Mission régionale d'autorité environnementale

**Avis sur le projet d'exploitation
du parc éolien de Croix Langlet
à Banogne-Recouvrance et Saint-Fergeux (08)
porté par la société Eole de Croix Langlet**

N° réception portail : 007982/A P

Figure 3: Couloirs recensés dans le SRE Champagne-Ardenne (2012)

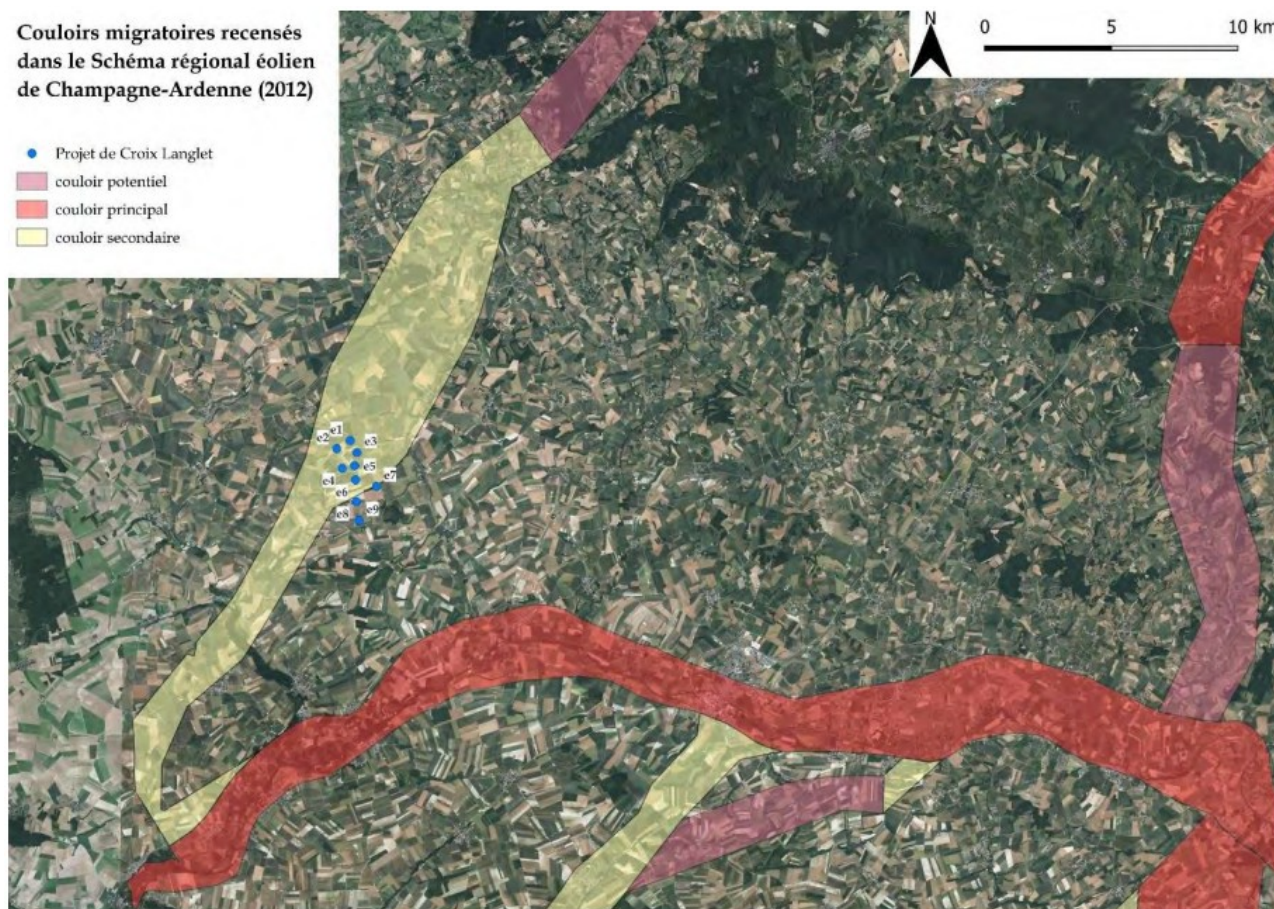
Le dossier mentionne que le site est directement concerné sur sa partie nord par un couloir de migration secondaire.

Le dossier indique que ce couloir de migration secondaire au niveau du projet de Croix Langlet ne répond pas à la logique typique des couloirs migratoires. Il est principalement composé de parcelles cultivées de manière intensive, avec quelques éléments structurants irrégulièrement répartis (bosquets, boisements, ripisylves de petits cours d'eau). Il n'y a pas de relief remarquable, de zones humides, de plans d'eau, ni de massifs forestiers ou de corridors boisés qui pourraient justifier un passage préférentiel des oiseaux. L'activité migratoire observée est décrite comme un « bruit de fond » migratoire, sans axes de passages privilégiés, similaire à ce qui est observé dans d'autres zones de grandes cultures.

Les observations effectuées lors des sessions de migration d'automne 2022 et de printemps 2023 n'ont pas permis de détecter des indices de passage notable, ce qui pourrait confirmer l'absence de couloir de migration secondaire significatif. Les flux migratoires s'étendent sur la totalité de la Zone d'Intérêt pour la Protection (ZIP) et sa proximité, sans voie préférentielle identifiée. Les passereaux d'affinité forestière se concentrent autour des éléments fixes du paysage (bois, bosquets et haies), mais cela ne constitue pas un couloir de migration secondaire notable.

En résumé, selon le dossier et l'étude écologique, le couloir de migration secondaire indiqué dans le Schéma régional éolien de Champagne-Ardenne pour le projet de Croix Langlet n'est pas confirmé par les observations sur le terrain, qui montrent une activité migratoire diffuse et non concentrée.

Figure 4: Analyse de la respiration visuelle

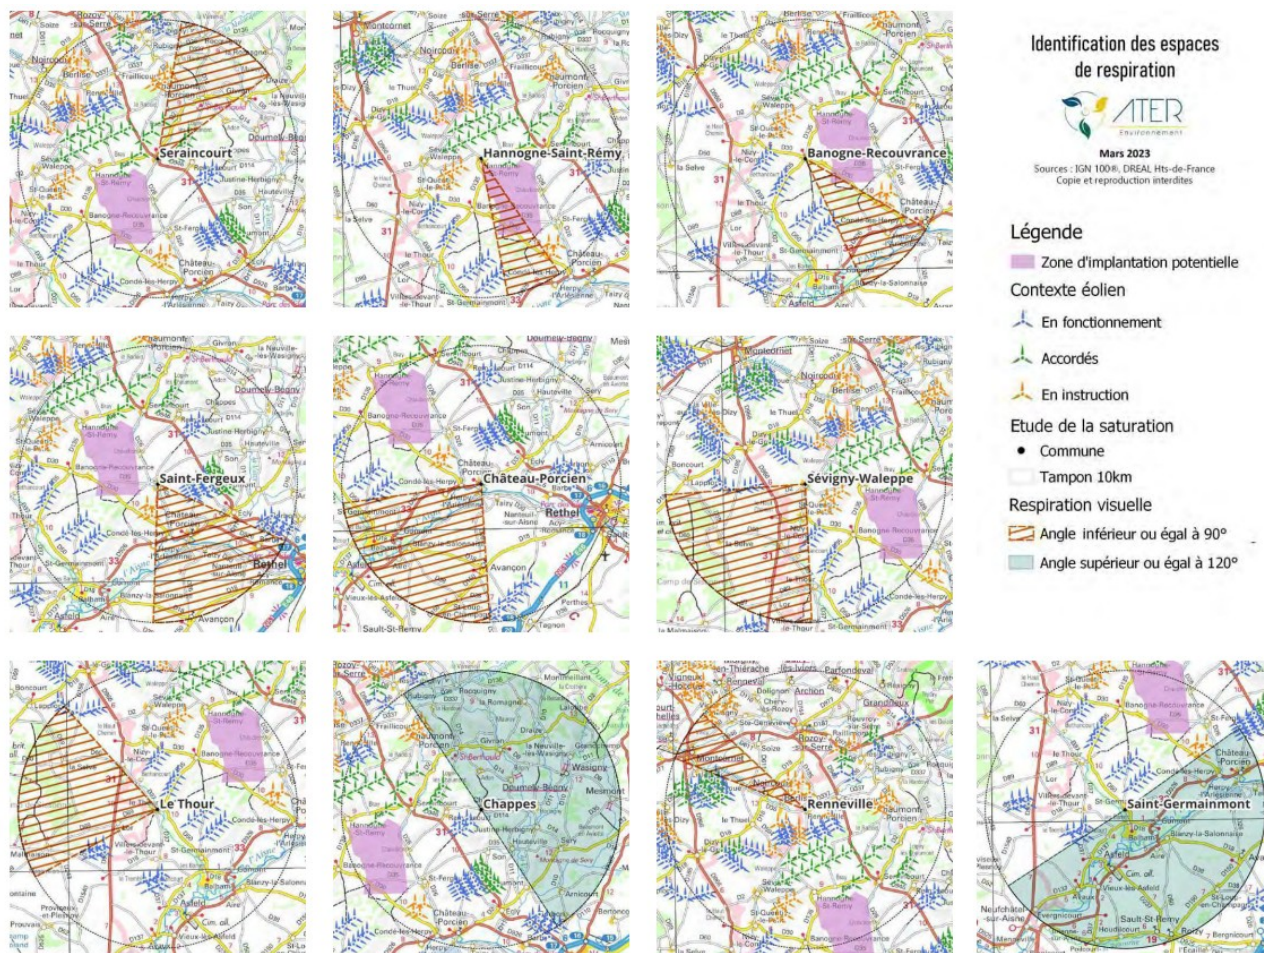
Concernant les angles de respiration autour des villages (plus grand angle continu sans éoliennes), l'analyse paysagère indique qu'un espace de respiration est suffisant si l'angle de respiration dépasse les 160°.

En l'absence du projet éolien de Croix Langlet, on constate que les communes de Seraincourt, Hannogne-Saint-Rémy, Banogne-Recouvrance, Saint-Fergeux, Château-Porcien, Le Thour et Renneville présentent des angles de respiration visuelle inférieurs à 90°, ce qui dépasse le seuil d'alerte. Les communes de Chappes et de Saint-Germainmont bénéficient, elles, d'angles de respirations convenables, ouverts sur plus de 160°.

Pour la commune de Hannogne-Saint-Rémy, l'étude de saturation montre qu'avec les éoliennes du projet éolien de Croix Langlet, l'indice de respiration²⁰ passe de 43° à 36°, l'indice d'occupation passe de 227° à 262° et la densité passe à 0,14. Tous les seuils d'alertes sont dépassés.

Pour la commune de Banogne-Recouvrance, l'indice de respiration passe de 47° à 44°. L'indice d'occupation passe de 195° à 231° et la densité de 0,06 à 0,08. Les indices de respiration et d'occupation dépassent les seuils d'alerte.

L'Ae recommande d'approfondir les mesures d'évitement, de réduction, de compensation et d'accompagnement des incidences sur les paysages dans un secteur déjà profondément marqué par la présence d'éoliennes.
